大型トラック 電制エアドライヤー（セントラルシャシ入出力モジュール）のリコールについて

リコール番号 5102

改善箇所説明図

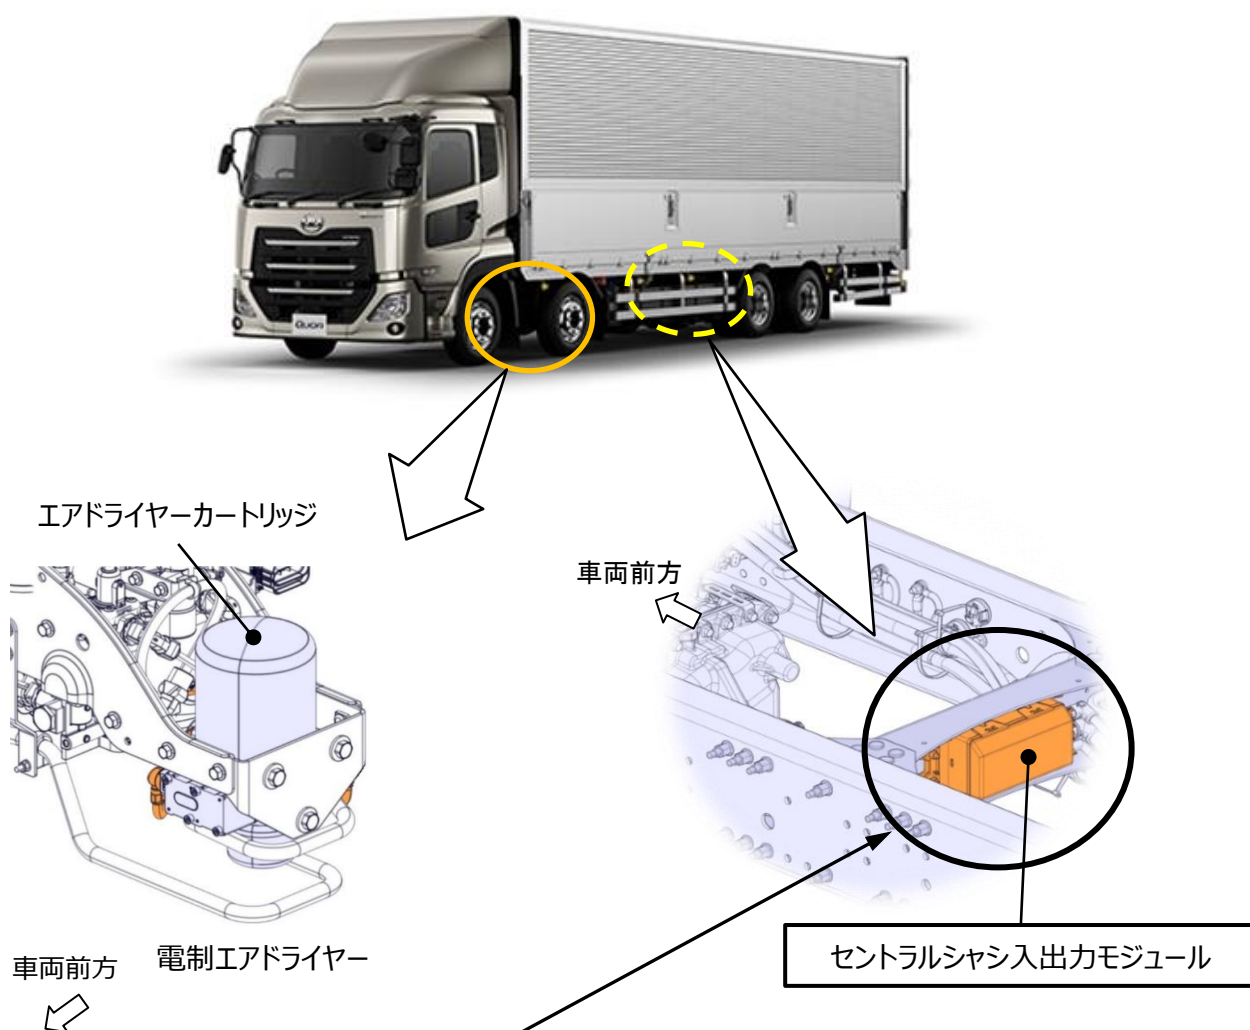
基準不適合発生箇所

大型トラックの電制エアドライヤーにおいて、セントラルシャシ入出力モジュールのエアドライヤー再生プログラムが不適切なため、当該ドライヤー乾燥再生動作が適切な頻度で実行されず乾燥剤の吸湿能力の低下により、高湿度圧縮空気がエアタンク及び各エアシステム回路内で結露し凝縮水が生成される。そのため、そのままの状態で使用を続けると、凝縮水の影響により車高調整不良等の発生することがある。

最悪の場合、外気温が氷点下の環境において、

- ①トレーラー側ブレーキ回路内で凝縮水が凍結し、トレーラー側の主ブレーキが効かない、または駐車ブレーキ引きずりにより火災に至るおそれがある。
- ②ブレーキ系のエアバルブ内に残留した水が凍結し、ブレーキ異常の警告メッセージが表示されるとともに、電子制御ブレーキシステム（EBS）が作動不良に至るおそれがある。

改善の内容

全車両、セントラルシャシ入出力モジュールのプログラムを、対策プログラムに書き換える。なお、主ブレーキ異常および車高調整システム異常の警告メッセージが表示されている場合は、故障診断を行い該当する部品を交換し、エア配管内をエアパージする。

注： 内は、措置する部品を示す。

識別：作業完了車は、助手席ステップ部VINプレート左上端に赤色ペイントを塗布する。
